## AUTORIDAD NACIONAL DE LICENCIAS AMBIENTALES - ANLA -

### RESOLUCIÓN N° 01192

**“Por la cual se modifica el Plan de Manejo Ambiental establecido mediante Resolución 1066 del 5 de agosto de 2005 y se toman otras determinaciones”**

Figura 6 Homologación de la zonificación ambiental con la zonificación de manejo

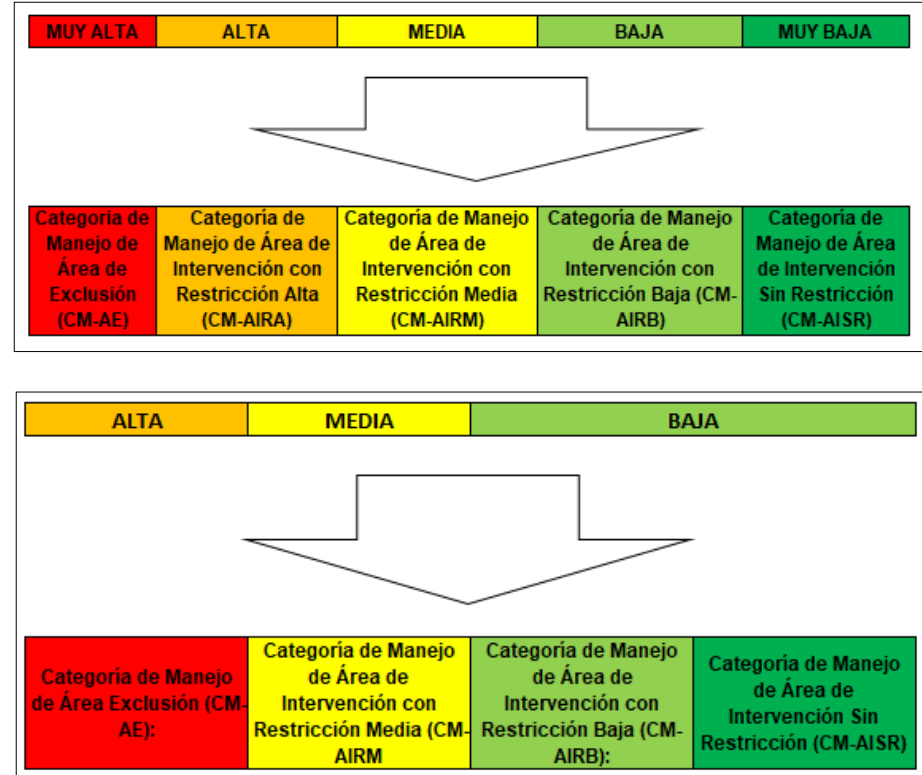
“En la información adicional radicada a esta Autoridad en comunicación 2021082803-1-000 del 29 de abril del 2021, la Sociedad refiere que homologó los resultados de la zonificación ambiental con las categorías de la zonificación de manejo de la siguiente forma:
